SUPERINTENDENCIA DE INDUSTRIA Y COMERCIO			
RAD:	13-155548- -4	FECHA:	2014-08-08 13:33:00
DEP:	2020 DIRECCION DE NUEVAS CREACIONES	EVE:	378 FASE NACIONAL INCLUIDO CAPITULO I
TRA:	11 PCT-PATENTE DE INVENCION CAPITULOS I Y II	FOLIOS:	9
ACT:	519 PRESENTACION

Asunto: Radicación: 13-155548- -4
 Trámite: 11
 Evento: 378
 Actuación: 519
 Oficio: 9701
 Folios: 9

Título de la solicitud: “Boquilla de alimentación de reactor”. (Rad. No. 13-155548-00000-0000. Folio 1).

Figura 1 de D1

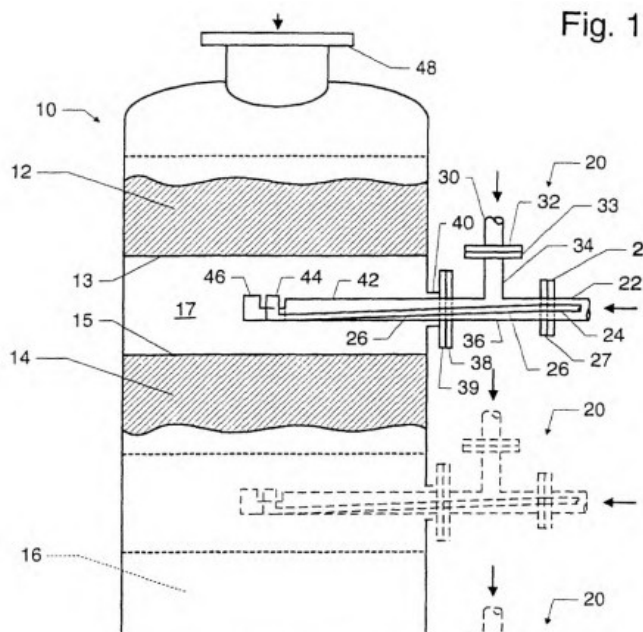
Características técnicas esenciales	D1 US 6,455,015
Una boquilla de alimentación, que comprende:	Una boquilla de alimentación (44), que comprende: (Col. 7, línea 25. Fig. 1)
una tubería interior encerrada en una tubería de escudo de calor exterior;	una tubería interior (26) encerrada en una tubería de escudo de calor exterior (42); (Col. 7, líneas 25 a 29. Fig. 1)
un primer agujero circular fabricado en la tubería interior, el primer agujero circular tiene un primer diámetro y sirve como un agujero de descarga;	un primer agujero (43) circular fabricado en la tubería interior (26), el primer agujero circular tiene un primer diámetro y sirve como un agujero de descarga; (Col. 7, líneas 30 a 40. Fig. 1)
un segundo agujero circular fabricado en la tubería de escudo de calor exterior, el segundo agujero circular tiene un segundo diámetro, donde el segundo diámetro es mayor que el primer diámetro;	un segundo agujero circular fabricado en la tubería de escudo de calor exterior, el segundo agujero circular tiene un segundo diámetro, donde el segundo diámetro es mayor que el primer diámetro (43); (Col. 7, líneas 38 a 47. Fig. 1)

y una punta soldada para extender una vía de flujo en un ángulo decreciente, la punta soldada tiene una sección que se extiende en un ángulo predeterminado desde la tubería interior al agujero de descarga.	y una punta soldada para extender una vía de flujo en un ángulo decreciente, la punta soldada tiene una sección que se extiende en un ángulo predeterminado desde la tubería interior (26) al agujero de descarga (43). (Col. 6, líneas 18 a 35. Fig. 1)

La reivindicación 1 no cumple el requisito de novedad (Art.16 D 486) de acuerdo a las observaciones anteriores.

Reivindicación 2: La boquilla de alimentación está insertada perpendicularmente en un

reactor tubular. (Fig. 1).

Reivindicación 5: El ángulo predeterminado es 90°. (Fig. 1)

Reivindicación 9: La sección es vertical. (Fig. 1)

Reivindicación 11: La tubería interior tiene una vía de alimentación de líquidos y una vía de alimentación de gas. (Fig. 1)

Figura 1 de D3

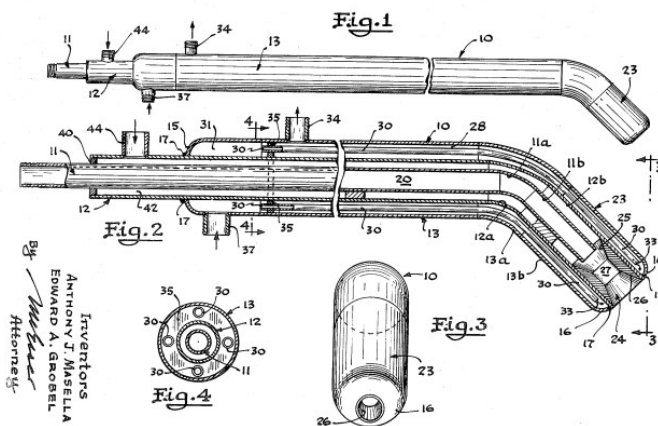
Reiv.	Características técnicas esenciales	D1 US 6,455,015	D2 US 3,638,932
6	La boquilla de alimentación de la Reivindicación 1,	La boquilla de alimentación de la Reivindicación 1,	La boquilla de alimentación de la Reivindicación 1, (Fig.1)
	donde el ángulo predeterminado es 45°	NO	donde el ángulo predeterminado es 45°
10	La boquilla de alimentación de la Reivindicación 1,	La boquilla de alimentación de la Reivindicación 1,	La boquilla de alimentación de la Reivindicación 1,
	la sección es diagonal	NO	la sección es diagonal (Fig.1)

Los documentos D1 y D2 se consideran el estado de la técnica más cercano a la invención definida en la reivindicación dependiente 6 porque divulgan boquillas de alimentación.

En donde la diferencia entre la invención definida en la reivindicación 6 y el dispositivo enseñado en el documento D1, es que D1 no revela que la boquilla tiene un ángulo 45 grados, pero el documento D2 si revela la boquilla tiene un ángulo 45 grados.

En consecuencia, la persona del oficio normalmente versada en la materia la inclinación de 45 grados de la boquilla, reveladas en el documento D2 e incluirlas en el dispositivo divulgado en el documento D1 para llegar así al objeto de las reivindicación dependiente 6 de la presente solicitud. Por lo cual se considera obvia.

Por lo tanto la reivindicación 6 no cumple con el requisito de nivel inventivo (Art. 18 D 486), de igual forma mutatis mutandis la reivindicación 10 se ve afectada.
